# LA BALLADE

### CONCERTATION - N°3

L'OR AMÉNAGEMENT ET  
LA VILLE DE LA GRANDE MOTTE  
GROUPEMENT LECLERCQ ASSOCIÉS

# ECHANGE PUBLIC N°3

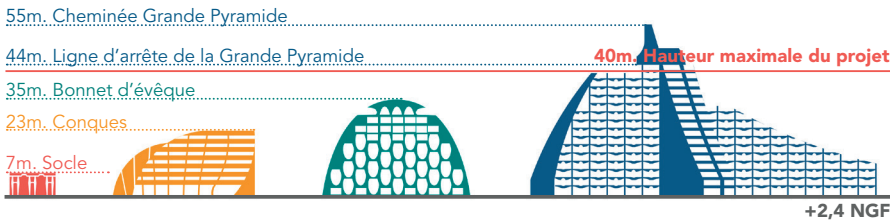
- *Les commerces fonctionnent moins bien sur les quais hauts, comment envisagez-vous la programmation commerciale sur la Colline? Le Miramar sera-t-il maintenu ou déplacé sur la Colline? Y aura-t-il un bestiaire dans la continuité de celui existant avenue Fagès ?*

La programmation commerciale sur les quais devra répondre aux besoins des nouveaux logements, mais aussi à ceux des voisins immédiats avec des commerces et services de proximité. Le Lidl « réinstallé » dans le projet participera également à cette activation du quai haut avec une vitrine et une entrée sur ce quai. Côté plage, les boutiques liées au nautisme créent également une nouvelle attractivité.

Le Miramar est maintenu dans ses fonctions actuelles, nous devons nous interroger sur une mise en valeur de ce patrimoine bâti.

Pour ce qui est du bestiaire d'A Marchais, sa continuité, ou plutôt sa « réinvention » contemporaine côté Colline est à réfléchir, peut-être une œuvre artistique à proposer.

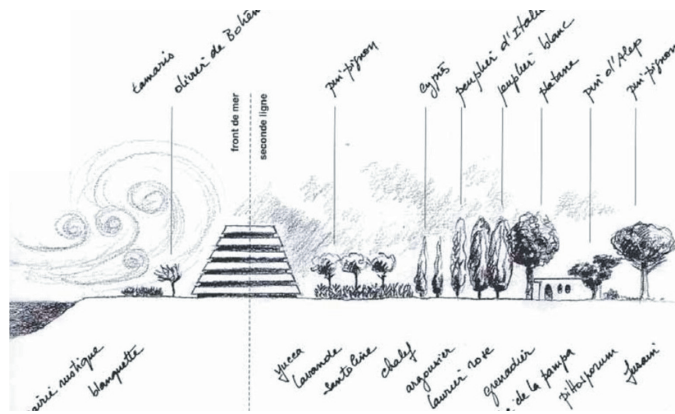
- *La hauteur des immeubles proposés est établie sur la cote NGF de +2m40 ngf conformément au PPRI, mais les dernières études du GIEC sont plus pessimistes et pourraient augmenter cette cote de 40cm supplémentaires.*

*Les prévisions climatiques sont pessimistes. Le risque de la montée des eaux doit être pris au sérieux. Le projet ne va pas dans le sens de la prévention, nous devons nous interroger sur la création de nouveaux logements à proximité de la mer. Comment ces constructions vont-elles prendre en compte les évolutions climatiques ?*

L'élévation du niveau de la mer induit par le réchauffement climatique est une problématique à prendre en compte tant pour les nouveaux projets que pour les aménagements existants. L'implantation de la colline respecte effectivement cette cote imposée par le PPRI, si celle-ci devait évoluer d'ici à la construction des bâtiments nous adapterons le projet en conséquence. Par ailleurs, nous travaillons également sur la notion de résilience (retour à la normal) lors des événements extrêmes doit également être considérée pour assurer la protection des biens et des personnes. La contiguïté du projet ville port avec le bassin portuaire tend à donner cette capacité de résilience. (retour des masses d'eaux dans le port +digue ouest+protectrice).
